Projet éolien du Ru Garnier

**Mémoire en réponse à l'avis de la Mission
Régionale d'Autorité environnementale**
n°MRAe 2021-5263 du 4 mai 2021

REPONSES DU MAITRE D'OUVRAGE SUR L'AVIS ET SES RECOMMANDATIONS

Carte 1 : Option de tracé du raccordement externe du parc éolien

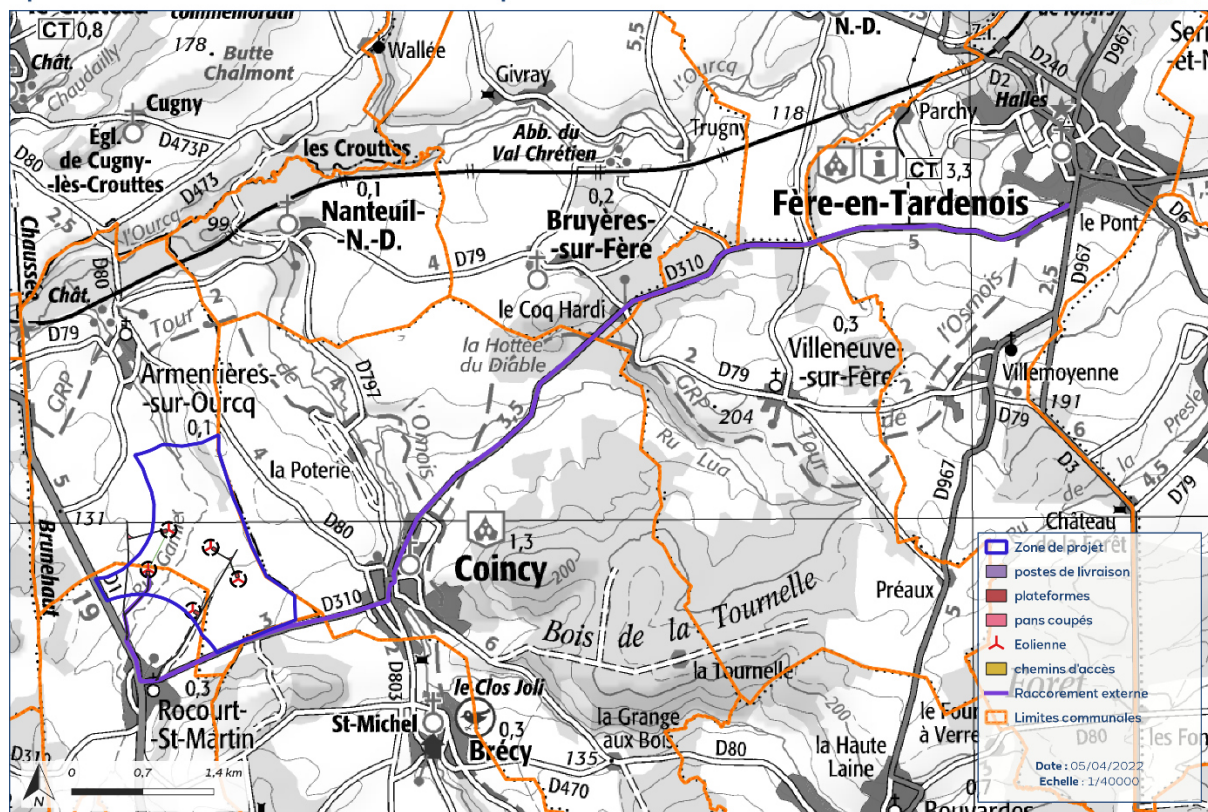
L'autorité environnementale recommande de décrire les différentes possibilités de raccordement des postes de livraison du présent parc à un poste source, et pour chacun de ces scénarios :

- *de décrire les milieux et les espèces potentiellement impactés ;*
- *d'évaluer les enjeux et les impacts potentiels causés par le raccordement ;*
- *le cas échéant, établir des mesures pour éviter, réduire et en dernier lieu compenser ces impacts.*

Ce raccordement sera assuré par un ouvrage du réseau public souterrain reliant les postes de livraison et le poste source. La connexion entre ces deux postes sera réalisée par ENEDIS, comme précisé dans l'étude d'impact. Aujourd'hui, il n'est pas possible de demander une autorisation de raccordement tant que le projet de parc éolien ne fait pas l'objet d'une autorisation administrative délivrée par le Préfet.

Le raccordement du parc éolien du Ru Garnier est envisagé sur le poste source de Fère-en-Tardenois. La carte suivante présente le raccordement externe du parc tel qu'envisagé à ce jour. On constate que le tracé suit des routes sur toute sa longueur. Ainsi, aucune emprise sur le milieu naturel n'est prévue.

Dans ces conditions, aucun impact significatif n'est attendu sur la faune et la flore.

Carte 1 : Visualisation des enjeux zones humides et des emprises liées au projet éolien

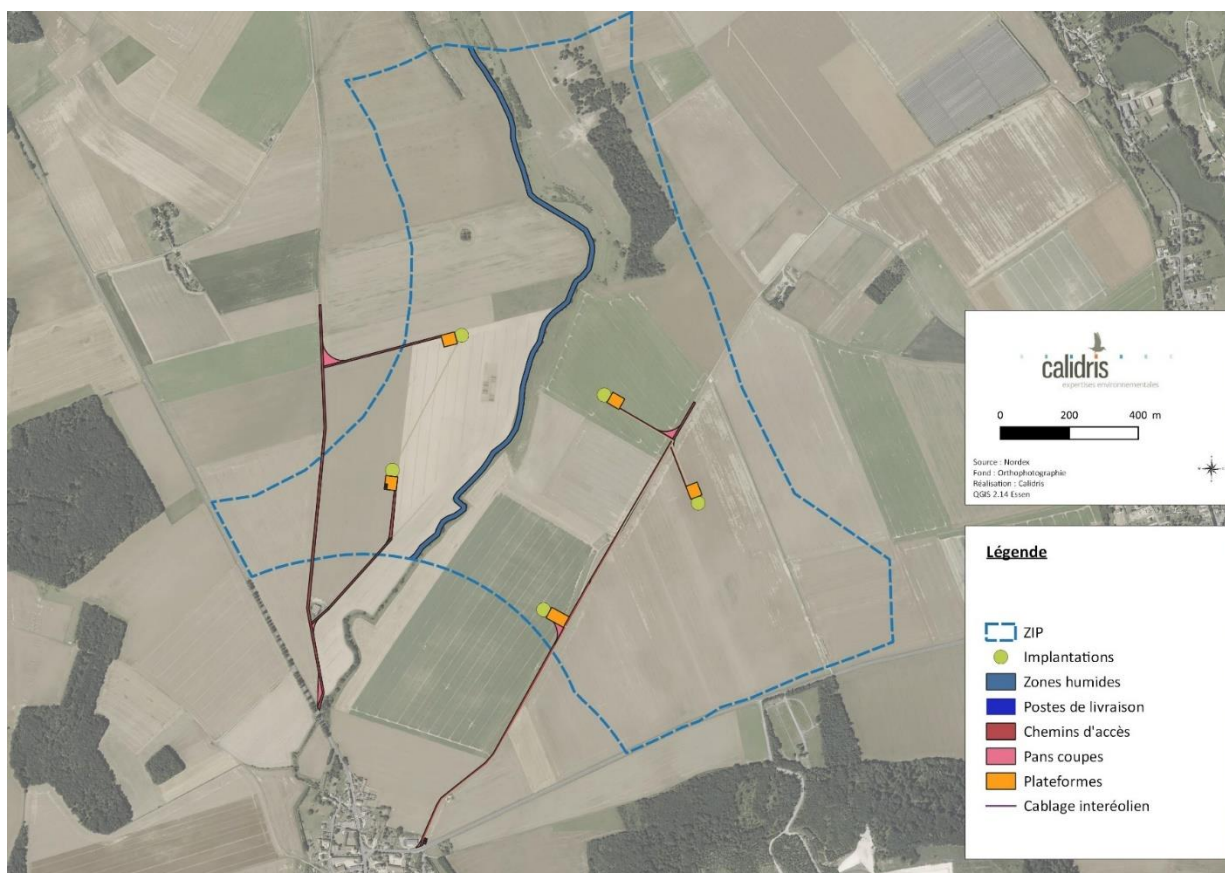
L'autorité environnementale recommande de présenter des mesures garantissant la préservation de la zone humide lors de la phase travaux, d'étudier les éventuels axes de déplacement des amphibiens et, le cas échéant, de proposer des mesures pour les protéger.

Ainsi que le montre la carte suivante, les zones identifiées à enjeux pour la conservation des zones humides et des taxons faunistiques ou floristiques qui y sont inféodés sont situées hors

emprise des travaux propres à la construction des éoliennes (fondations, plateformes, accès) et à leur raccordement. De ce fait, aucun impact n'est envisagé et aucune mesure ne se justifie.

On notera de surcroît que les travaux auront lieu pour l'éolienne la plus proche du ru Garnier à 80 m de celui-ci. Cette distance, apparaît largement suffisante pour éviter tout risque d'impact sur la zone humide en phase travaux. En effet, toute atteinte serait liée à une erreur d'emprise très importante.

En conséquence aucune mesure spécifiquement dédiée aux amphibiens ne se justifie. Néanmoins un contrôle environnemental du chantier sera mis en œuvre pour anticiper tout effet.

Figure 1 : Courbe d'accumulation de la diversité chiroptérologique

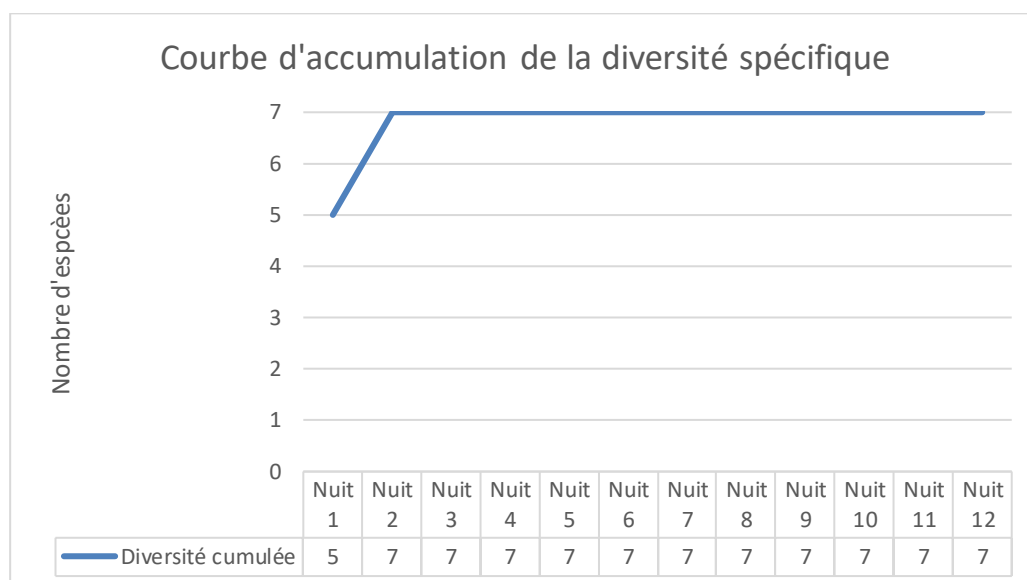
L'autorité environnementale recommande pour les chauves-souris, que la pression d'inventaire au sol soit portée au minimum à trois sorties durant la période de gestation/transit printanier, cinq à six sorties pour la période de mise bas et d'élevage des jeunes et cinq à six sorties pour la période de migration/transit automnal et que l'étude soit complétée par des inventaires récents couvrant un cycle biologique complet.

Par ailleurs, le tableau figurant pages 50 et 51 du volet chiroptères permet de calculer la diversité cumulée et bâtir une courbe d'accumulation telle que le mentionne le « Guide de la prise en compte des enjeux avifaunistiques et chiroptérologiques dans les projets éoliens en région Hauts-de-France » en page 15.

On constate comme le montre la figure suivante que la diversité cumulée atteint une asymptote dès la seconde nuit d'écoute. Il y a bien là l'illustration de ce que la stratégie d'échantillonnage mise en œuvre est adaptée et permet une description robuste du cortège d'espèces présentes.

Carte 3 : Observations rapaces complémentaires réalisées le 19 juillet 2021 et variante retenue

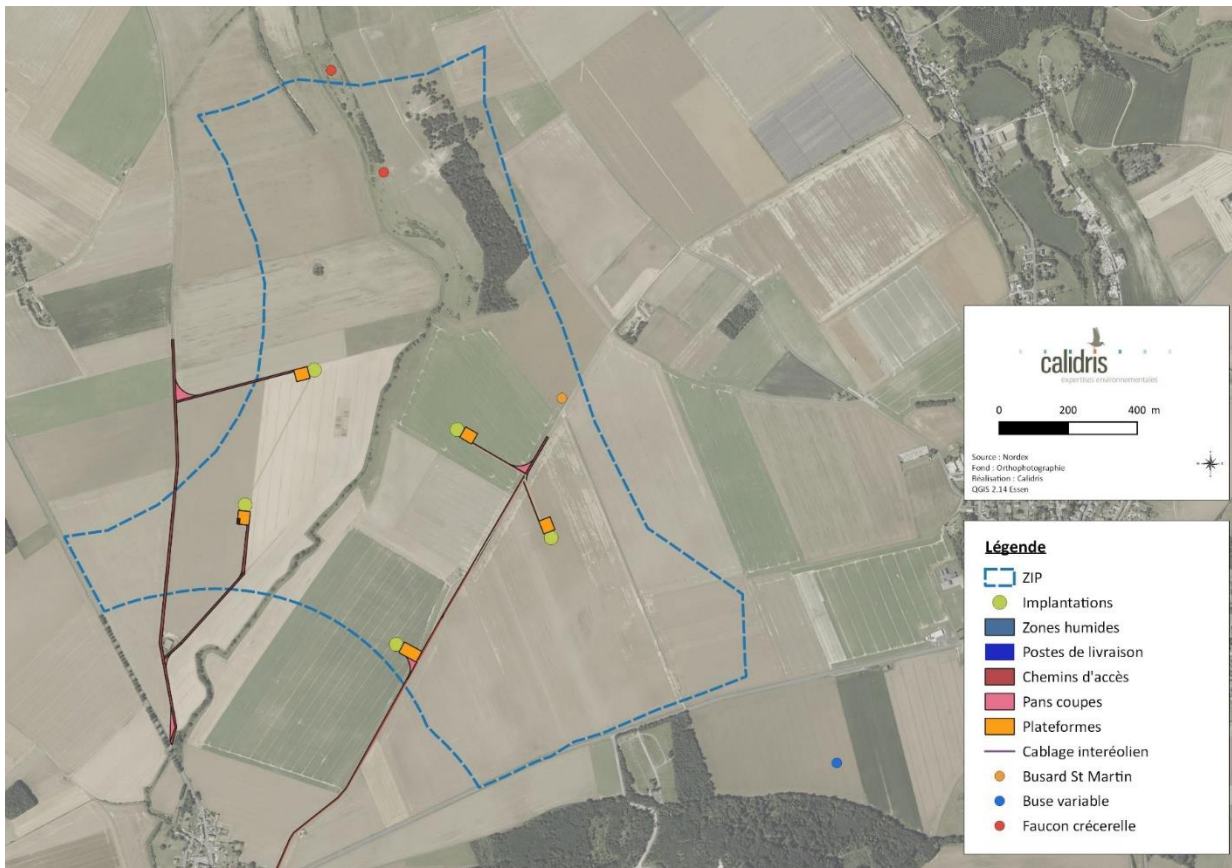
L'autorité environnementale recommande de compléter les inventaires de terrain avec des sorties réalisées dans des conditions propices à l'observation des rapaces.

Une journée d'expertise complémentaire a été réalisée le 19 juillet 2021 (temps clair, T° = 22°C) pour identifier les jeunes à l'envol, très souvent en phase d'apprentissage avec les adultes. La carte suivante établie grâce aux observations de terrain complémentaires réalisées par Calidris, montre que :

- Faucon crécerelle : les deux observations concernent le même individu, lequel est en chasse au-dessus d'une zone de prairie mésotrophe.
- Buse variable : l'observation concerne un individu observé hors ZIP qui vole en marge de la zone boisée située au sud de la ZIP.
- Busard St Martin : un individu mâle adulte est observé en maraude furtivement.

Les observations réalisées ne laissent pas entrevoir la nidification de ces espèces sur la ZIP. Leur activité est localisée sur le nord de la ZIP et ses marges externes où des milieux semi-naturels offrant des disponibilités alimentaires existent. Ces observations apparaissent conformes à celles réalisées dans le cadre de l'état initial. Les rapaces sont peu abondants sur la ZIP et peu fréquents.
